CONCEPTO TÉCNICO No CT - 4942
Revisión de Estudio Particular de Respuesta Local de Amplificación de Ondas Sísmicas Artículo 7 - Decreto 193 de 2006

ENTIDAD SOLICITANTE:	Ing. Camila Castell Córdoba - Curaduría 5
PROYECTO:	**EL MORAL**
LOCALIDAD:	1 Usaquén
UPZ:	13 Los Cedros
BARRIO:	Bosque de Pinos III
DIRECCIÓN:	Carrera 8A No. 153-51
CHIP:	AAA0109BJZM
TIPO DE RIESGO:	Sísmico
EJECUTOR:	JEOPROBE Ltda.
FECHA DE EMISION:	Agosto 24 de 2007

El presente concepto técnico corresponde a la **primera revisión** realizada por la Dirección de Prevención y Atención de Emergencias, del informe *"Asesoría Geotécnica y Sismológica para la Evaluación de la Amenaza Sísmica del Proyecto El Moral"* elaborado por el Ing. Jorge Alberto Rodríguez, a construirse en el predio ubicado en la Carrera 8A No. 153-51. El cual fue radicado el 01 de Agosto de 2007 mediante oficio ER-9754, por el Ing. José Joaquín Álvarez de la Curaduría No.4, y complementado con el oficio ER-10059 radicado el 9 de Agosto por parte de Jeoprobe Ltda., remitido como estudio sísmico local en cumplimiento a lo estipulado en el Decreto 193 de 2006.

Figura 1. Localización del Proyecto El Moral.

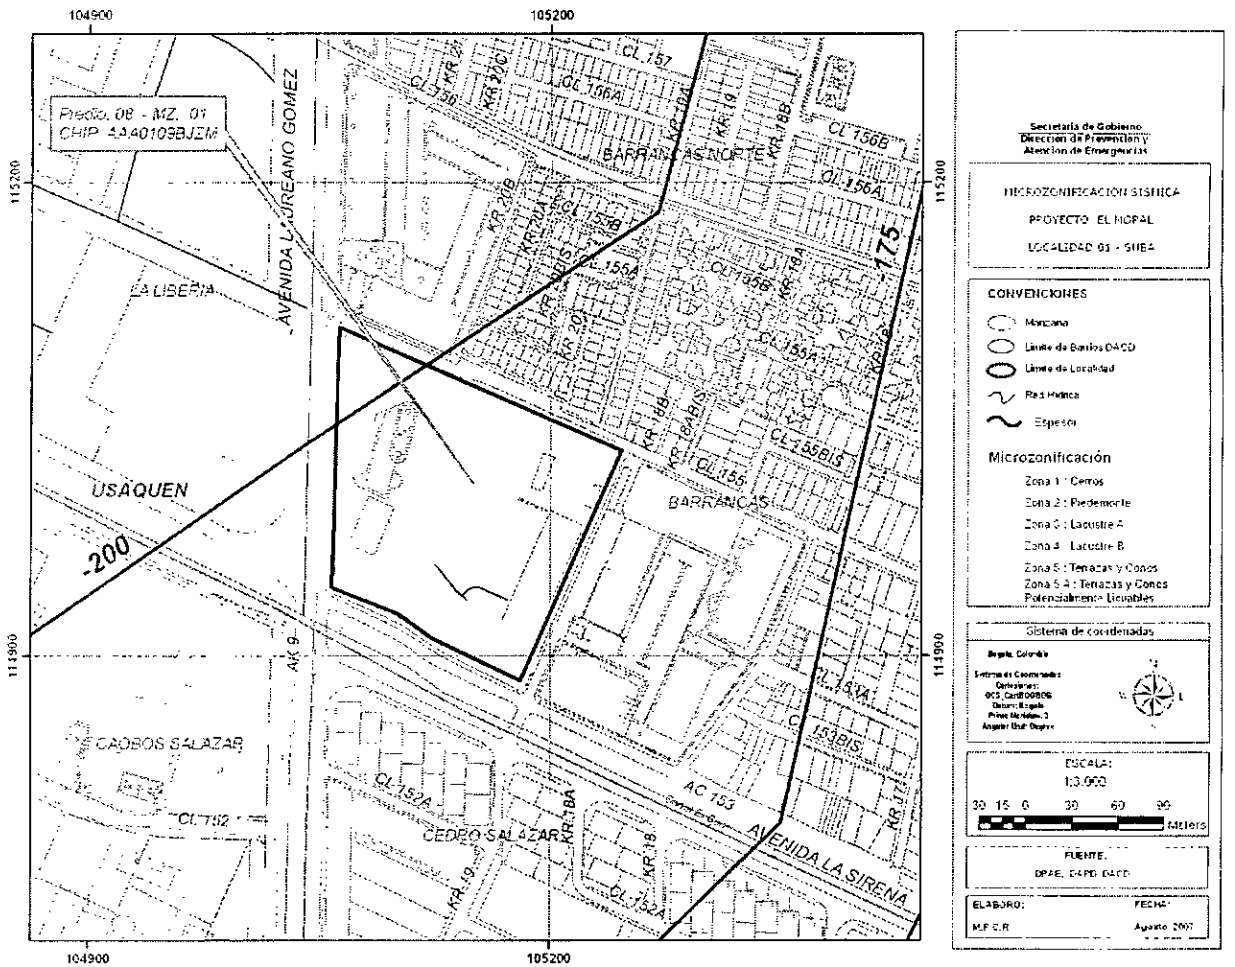
En los numerales 1.1 y 3.2 del informe presentado por el consultor, se indica que el sitio del proyecto se encuentra localizado en la zona de transición entre las Zonas 2 – Piedemonte- y 3 -Lacustre A-, de acuerdo con el Decreto 193 de 2006, la cual es consistente con la localización presentada en la Figura 1 del presente concepto.
El estudio CUMPLE con este requerimiento.

Figura 2. Espectro de diseño recomendado del proyecto El Moral

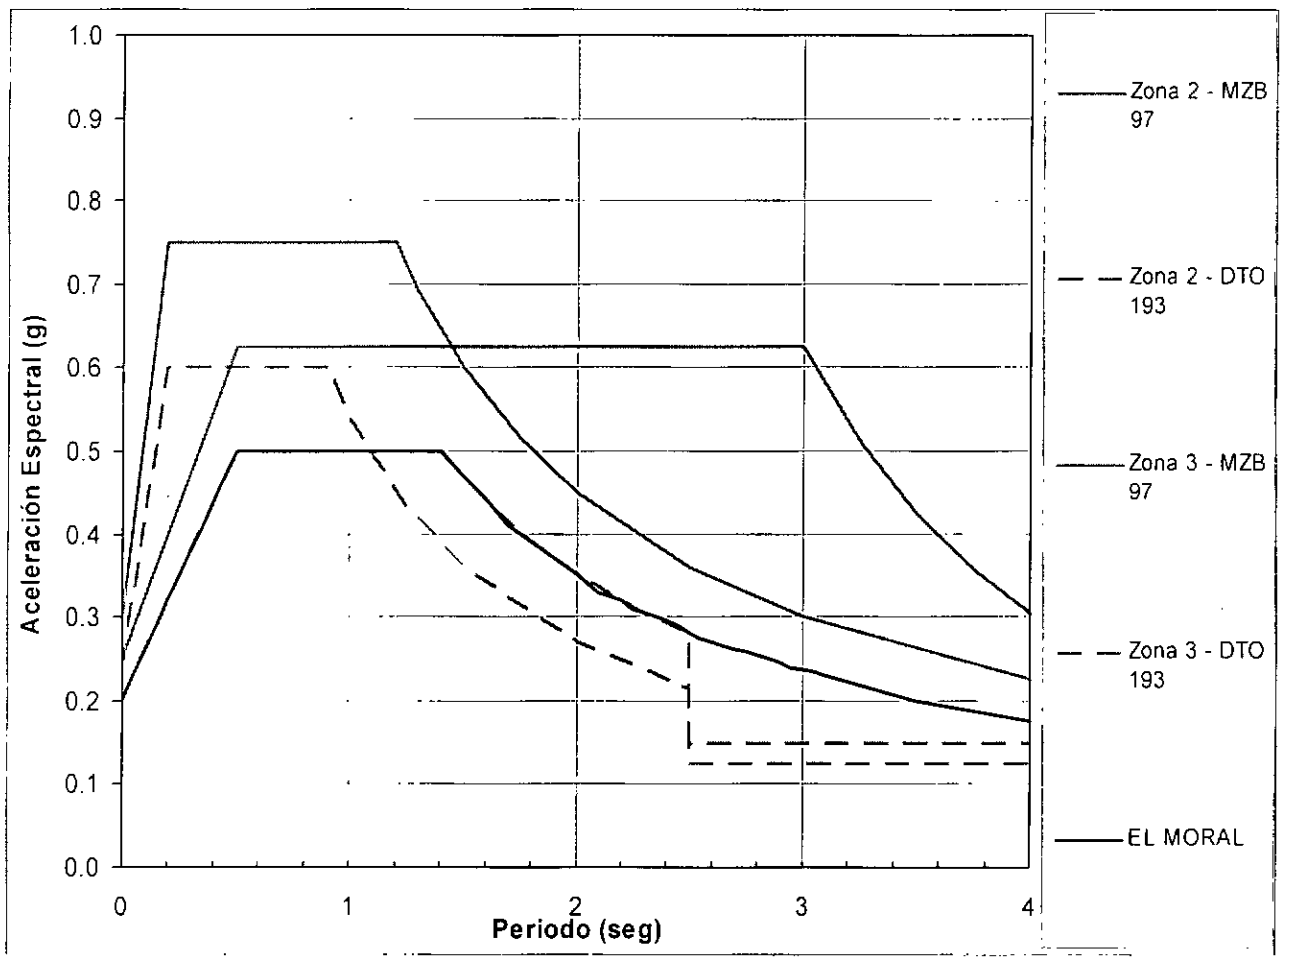
Con base en los resultados del estudio el consultor indica que el sector corresponde a la Zona 3 -Lacustre A-, por lo cual reclasifica el sector y recomienda utilizar como espectro de diseño el mínimo dado por el Decreto 193 de 2006 para esta Zona, el cual se presenta en la Figura 2, del presente concepto.

El estudio CUMPLE con este requerimiento.
